**AVIS RELATIF À LA PROTECTION
CONTRE LES EVENTUELS EFFETS NOCIFS ET NUISANCES
PROVOQUÉS PAR LES RAYONNEMENTS NON IONISANTS
GÉNÉRÉS PAR DES ANTENNES ÉMETTRICES STATIONNAIRES**

Commune : LIEGE - Exploitant : PROXIMUS

Référence exploitant : 41FRA_01

Rapport n° 2845 / 2023

Figure 1 : Vue en plan des lieux de séjour et des points de contrôle

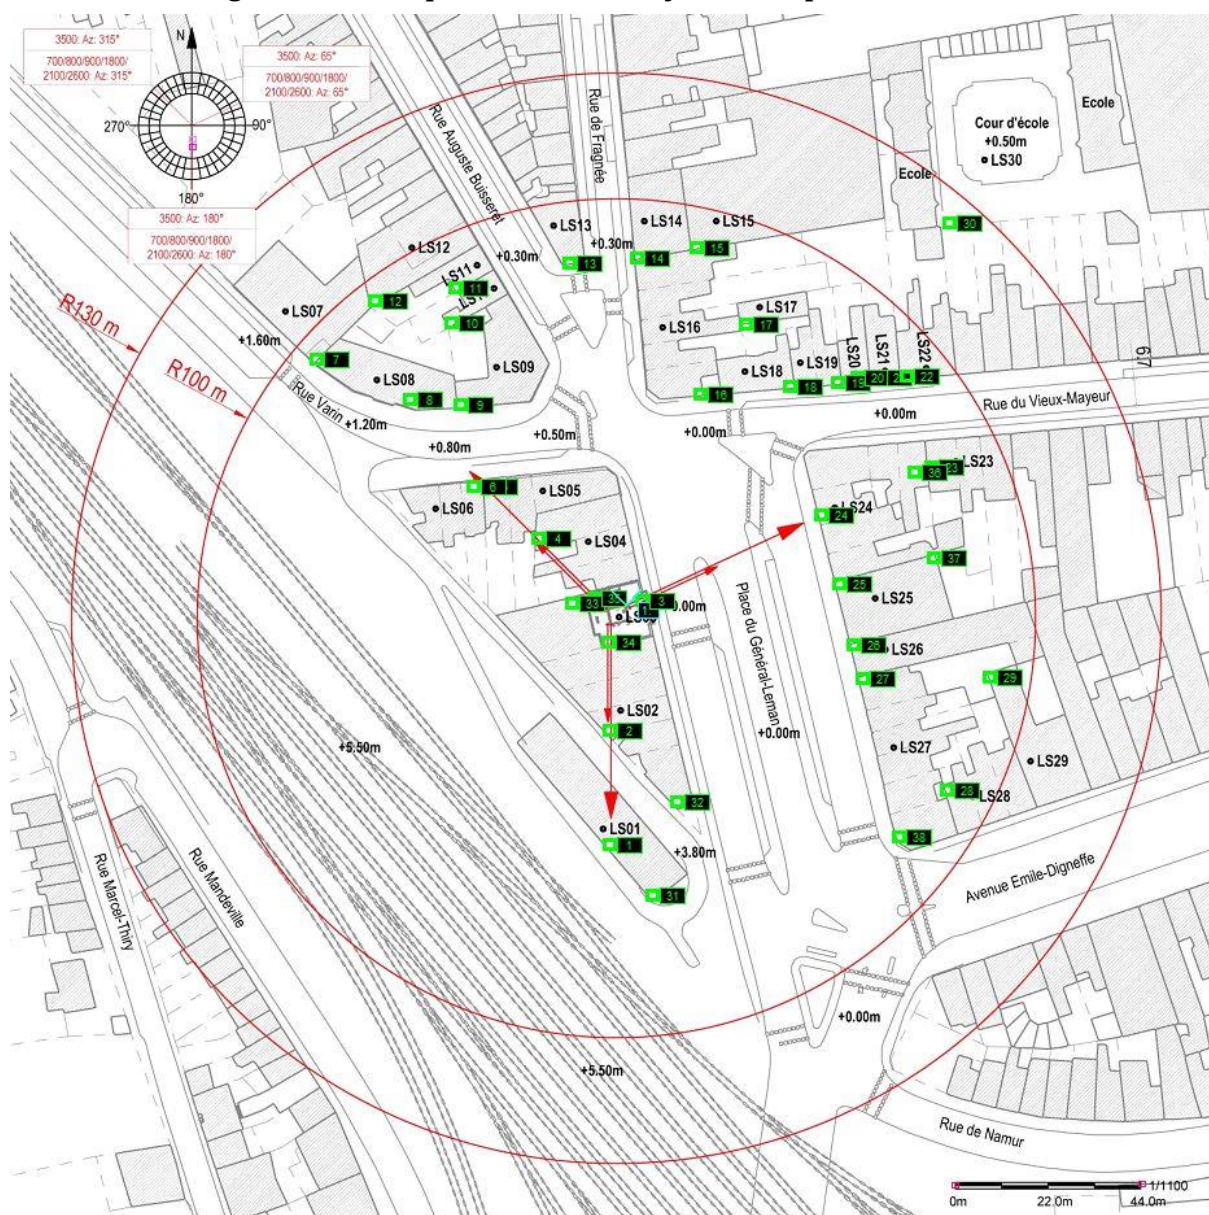
- le numéro du point de contrôle repris sur un des plans de la figure 1;
- le numéro du LS dans lequel se trouve le point de contrôle de la 1^{ère} colonne ;
- l'atténuation d'obstacle prise en compte pour le calcul de l'indice d'exposition dans le LS ;
- le résultat du calcul de l'indice d'exposition.

En ce qui concerne les antennes de l'installation mentionnées dans le tableau 1, la distance maximale à laquelle la limite pourrait être atteinte, à l'extérieur, est égale à 81,1 m. S'il n'y a pas de LS à une distance inférieure, les antennes respectent forcément la limite d'immission.

Dans le cas des LS situés à l'intérieur des bâtiments, une atténuation d'obstacle est prise en compte et il en résulte que la distance maximale à laquelle la limite pourrait être atteinte se réduit à 57,4 m.

Les résultats de l'évaluation décrite au paragraphe 4 indiquent que les antennes émettrices stationnaires de l'installation faisant l'objet du présent avis ne produisent pas, dans un lieu de séjour, un rayonnement électromagnétique maximum supérieur aux limites fixées à l'article 4 du décret.

Figure 2 : Vue en plan des installations d'antennes dans un rayon de 300 mètres autour de l'installation faisant l'objet de la demande d'avis

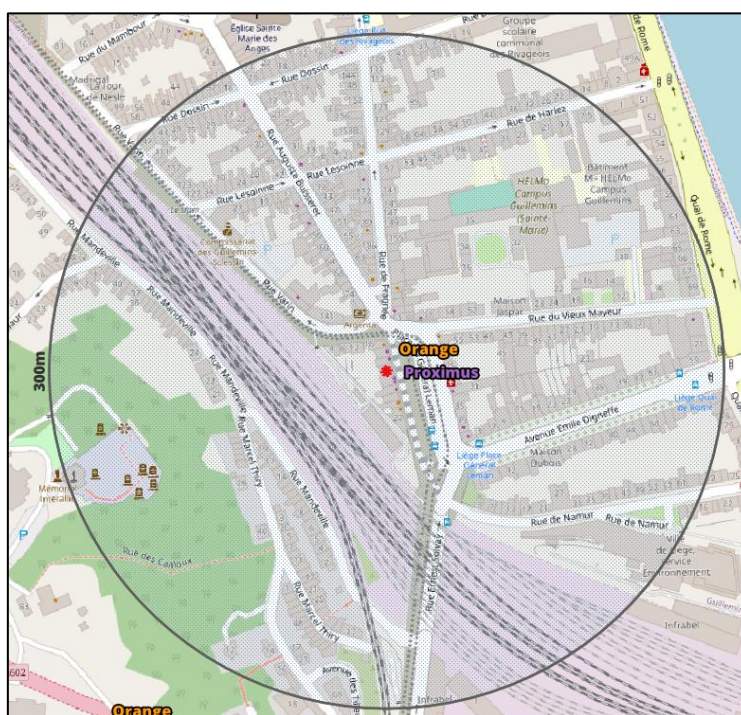
Le plan en projection verticale de la figure 2 indique la localisation des antennes actives éventuelles visées par le décret et situées dans un rayon de 300 mètres autour de l'installation référencée dans le paragraphe 2. Les données de localisation de ces antennes et les avis correspondant sont accessibles via le cadastre en ligne des antennes émettrices stationnaires⁶.

Compte tenu du nombre d'installations localisées dans la figure 2, il apparaît que l'intensité du rayonnement électromagnétique généré, dans les lieux de séjour situés à proximité de l'installation référencée dans le paragraphe 2, par l'ensemble des antennes émettrices stationnaires de l'ensemble des exploitants du même site d'antennes émettrices stationnaires respecte la limite fixée à l'article 4, § 2 du décret.
